710 - INSP  
 ISO/IEC 17020  
 Origineel verslag

## Verkoop [Afd 8.4.2]

Verslagnummer: 15/04072024/36396/1/1

Groothede 108, 2880, Bornem (België)

### Elektrisch bord

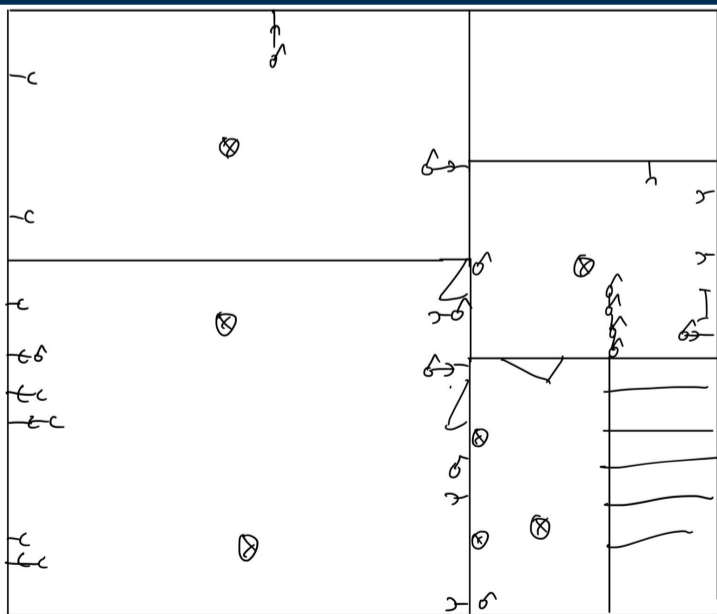
- Het verdeelbord is niet conform. - oAfd 5.3.5.1 ; oAfd 4.2.2.1.b
- het eendraadsschema en situatieplan zijn niet aanwezig. - oAfd 3.1.2.1
- De sectiegrootte van de overbruggingen in de borden is niet aangepast aan de grootte van de beveiliging tegen overstromen. - oAfd 4.4.1.5

- De penautomaten van hetzelfde circuit zijn niet van dezelfde nominale grootte. - oAfd 5.3.5.5
- De houders van de penautomaten zijn niet uitgerust met een kaliberstuk. - oAfd 5.3.5.5.a
